Estudo de Impacte Ambiental do Eixo da RNT entre Carrapatelo, Fridão, Ribeira de Pena e Vila Pouca de Aguiar, a 400kV

Aditamento ao EIA

2011.02.11

Figura 5 – Implantação das localizações alternativas em estudo para a subestação de "Ribeira de Pena"face aos Aproveitamentos do Sistema Electroprodutor do Tâmega (SET)

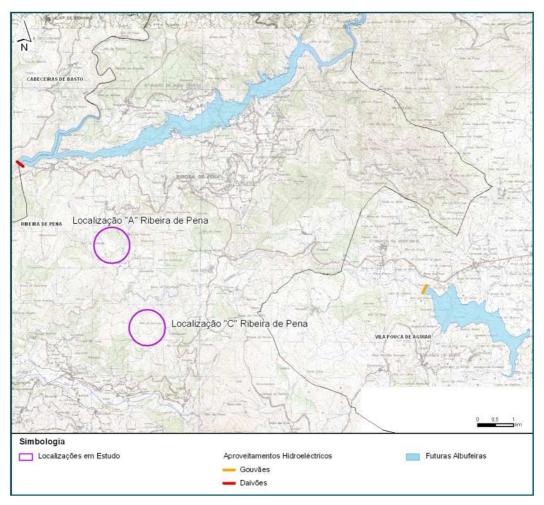
Justificação para a localização da Subestação de Ribeira de Pena não ter sido prevista para um local na proximidade da subestação/posto de corte de Gouvães, da responsabilidade da empresa Iberdrola, S.A., e cujo projecto se encontra em desenvolvimento.

4. Localização precisa das Alternativas A e C da Subestação de Ribeira de Pena (apresentada a partir da pág. 63 do Relatório Síntese) e sua correspondência com os vários troços apresentados na cartografia com outras designações

No Capítulo 2.1.3 do EIA (Vol. I, pág. 54) foi já apresentada a justificação solicitada, elaborada com base na informação disponibilizada pela REN, SA.

Como é possível verificar por análise à figura anterior, a subestação de "Ribeira de Pena" ficará ligada ao Sistema Electroprodutor do Tâmega (SET), o qual é composto pelos Aproveitamentos Hidroeléctricos (AH) de Gouvães, Alto Tâmega e Daivões, estando previstas ligações directas entre a referida subestação e os Postos de Corte de Daivões e Gouvães. A opção pela localização da Subestação de "Ribeira de Pena" numa maior proximidade ao Posto de Corte de Daivões, por alternativa a uma aproximação a Gouvães prendeu-se com as condições topográficas desfavoráveis

A localização das alternativas da Subestação de "Ribeira de Pena" (S"RPN") consta da figura 5 do Relatório Síntese do EIA (Vol. I, Capítulo 2.1.3, pág. 54) — apresentada em resposta ao ponto 1 e a respectiva descrição consta das páginas 128 e 129 do Relatório Síntese do EIA (Capítulo 4.2.3).

Figura 2 – Enquadramento da subestação de Vila Pouca de Aguiar face ao projecto

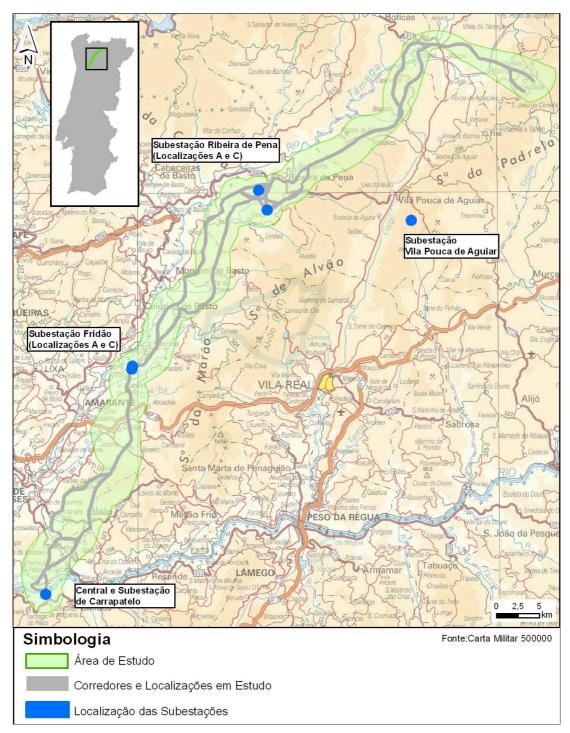
1. Apresentação da localização das subestações de Vila Pouca de Aguiar e Carrapatelo e da localização prevista para as subestações de Ribeira de Pena e Fridão a construir, nas Plantas de Ordenamento e de Condicionantes dos PDM e na Planta de Ocupação do Solo (Desenhos 4, 5 e 6)

No que se refere à subestação de Vila Pouca de Aguiar refere-se que a mesma não foi cartografada no EIA, uma vez que não tem ligação directa ao projecto. O projecto inicia-se na zona do apoio 35 da linha Valpaços – Vila Pouca de Aguiar (actualmente em avaliação ambiental em processo autónomo), embora em termos administrativos a Licença de Estabelecimento da linha a emitir pela DGEG se inicie na subestação do Carrapatelo e termine na de Vila Pouca de Aguiar aproveitando um dos circuitos da linha Valpaços – Vila Pouca de Aguiar.

Na figura seguinte apresenta-se a localização da subestação de Vila Pouca de Aguiar face ao restante projecto, para melhor percepção do exposto.

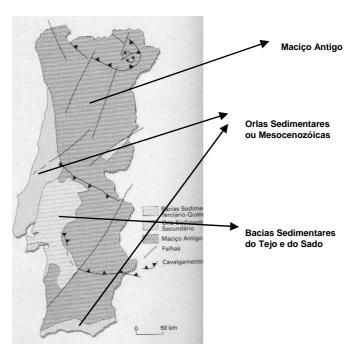
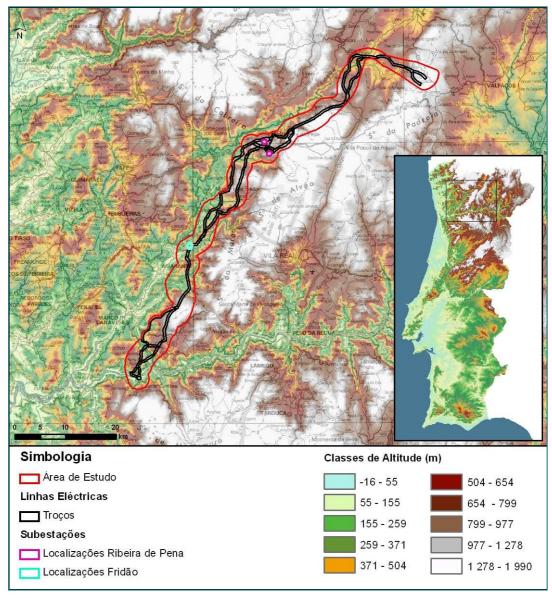
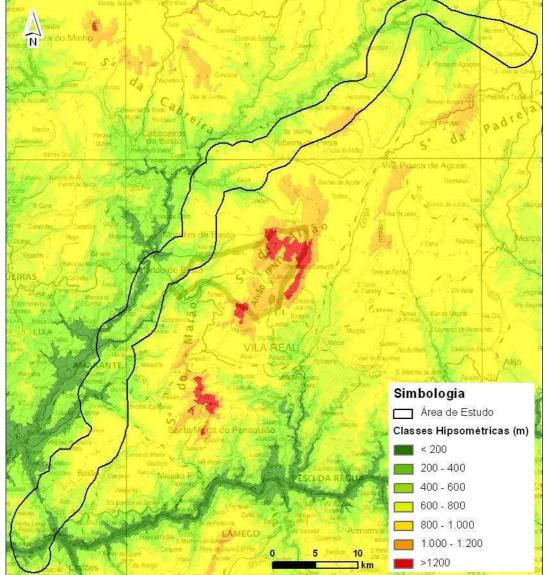
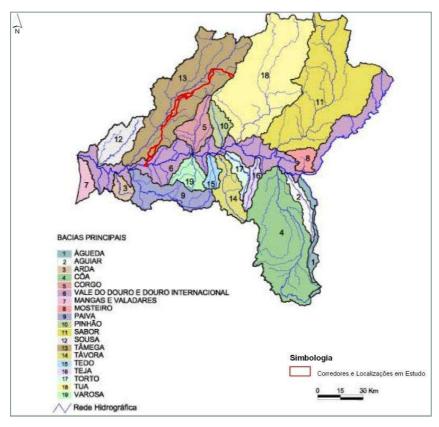
1. Caracterização geomorfológica da área onde será implantado o projecto, uma vez que no ponto 5.3.1 do EIA não é feita qualquer referência ao descritor geomorfologia.

A Península caracteriza-se por unidades morfoestruturais específicas (Figura 3), apresentando uma superfície de cerca de 581.000km² e largura máxima de 1.000km, constituída por regiões de relevo distintas, organizado diferencialmente em planaltos e serras, na região central, orlas montanhosas, da periferia para o interior e, bacias, planícies e serras, da periferia para o exterior.

Como acima referido, constata-se que a área em estudo se localiza em terrenos do Maciço Antigo, nomeadamente, na região Norte de Portugal, caracterizada por ser uma região com registo de elevadas altitudes e geralmente acidentada, como se pode observar na Figura 5. Efectivamente, os corredores em avaliação posicionam-se a Noroeste das serras do Marão e Alvão e a Sudeste da Serra da Cabreira, que dominam a orografia regional envolvente, acompanhando ainda o percurso do rio Tâmega, que se desenvolve a Noroeste. Na zona Sul do projecto, os corredores atravessam ainda o rio Douro.

Figura 8 – Enquadramento geológico

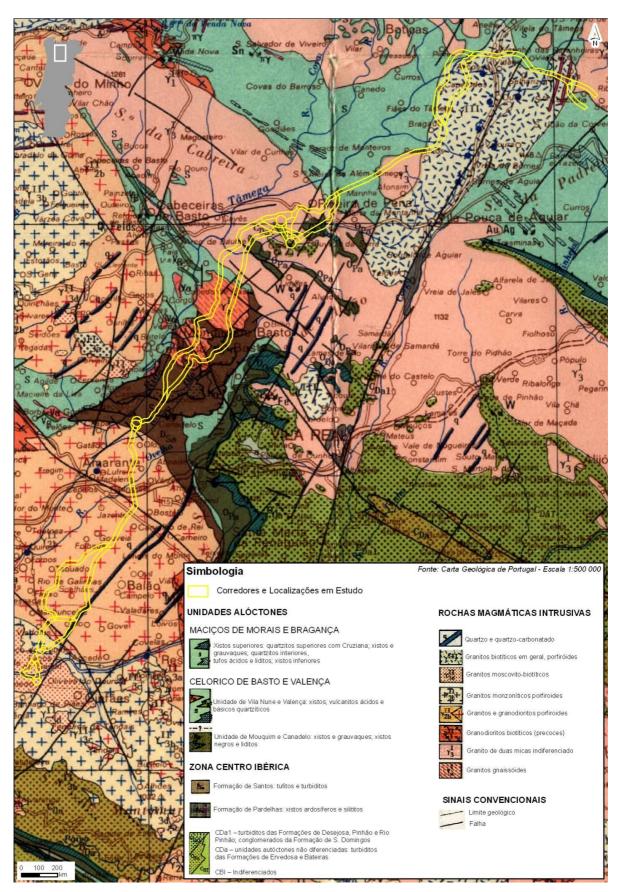
2. Correcção do extracto da Carta Geológica de Portugal apresentado na figura 15, uma vez que o mesmo é de má qualidade e praticamente ilegível e não apresenta coordenadas.

Na figura seguinte apresenta-se o extracto da Carta Geológica de Portugal com melhor qualidade e legibilidade. Tendo em consideração que se procedeu à produção do **Desenho A18** (conforme solicitado no ponto seguinte) que apresenta uma escala maior e coordenadas, optou-se por não apresentar coordenadas na Figura 8.

Figura 9 – Localização dos corredores da linha da REN, S.A. e das linhas da Iberdrola, S.A. na zona de Ribeira de Pena

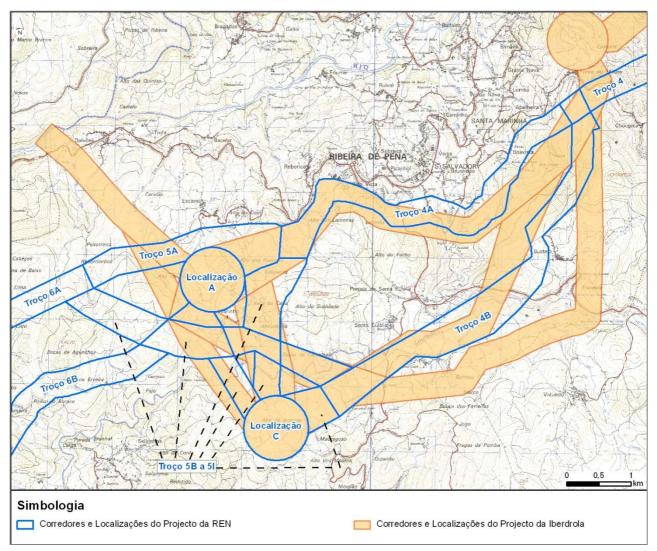
1. Apresentação dos corredores associados às linhas da REN, S.A. e da Iberdrola, S.A., e esclarecimento quanto à possibilidade de optimização dos traçados destas duas linhas, nomeadamente a possibilidade de existência de apoios comuns.

Na figura seguinte apresentam-se os corredores associados às linhas da REN, S.A. e da Iberdrola, S.A. Para a identificação dos troços 5 da linha eléctrica da REN, S.A., recomenda-se a consulta da Figura 1.

Da análise da figura anterior verifica-se que os corredores em estudo nos dois projectos se encontram compatibilizados, uma vez que seguem, sempre que possível, corredores paralelos, o que permite uma minimização dos impactes incorridos pela construção dos dois projectos. De salientar que a não correspondência exacta dos corredores pretende viabilizar a opção da implantação paralela das linhas e o respeito pelas respectivas distâncias de segurança.
